都市計劃施設(河川)變更決定에 대한 議會意見 聽取의 件

- 位置: 城北區 長位洞 30의30-長位洞 25의3(우이천)

- 規模: B=52m→51-52m, L=46m

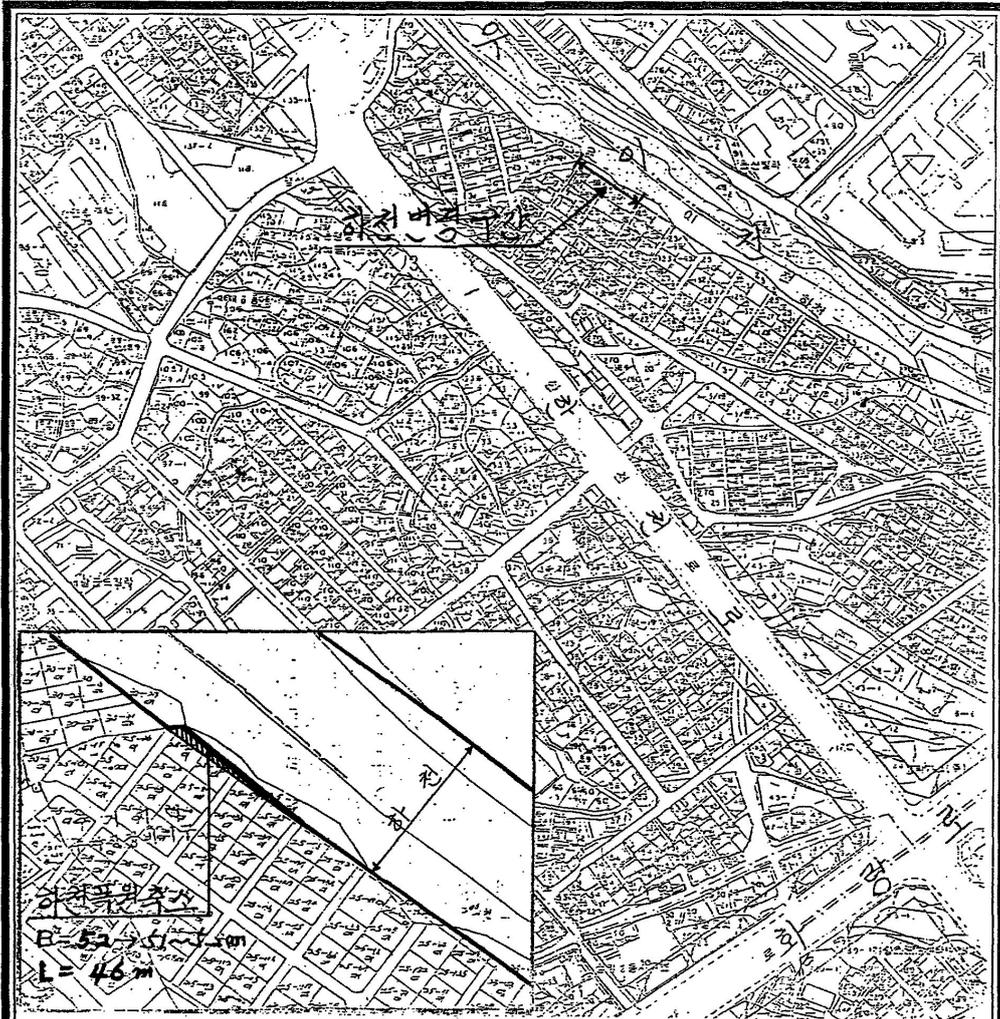
○金孝善委員 네, 한 가지 간단하게 묻겠습니다. 저 區間이 지금 既存에서 變更을 해도 장마철이나 暴雨時에 지금 그 河川幅이나 모든 것을 보아서 水量이 범람하지 않고 충분히 받아들일 수 있는 그러한 地域이 됩니까?

○金孝善委員 그러니까 暴雨나 장마시에 그 周邊의 住宅地에 지장이 전혀 없습니까?

○ 河川計劃이 河川現況과 달리 私有地 및 建物 一部分을 包含하고 있어 이를 조정하여 民願을 解消.

○施設計劃課長 金瑾燮 네, 河川이 조금 좁은 데도 있고, 넓은 데도 있고 무슨 鐵道나 이것처럼 꼭 직선은 아닙니다.

○施設計劃課長 金瑾燮 네, 지장이 없습니다.

○ 都市計劃施設(河川)變更決定(폭원축소)
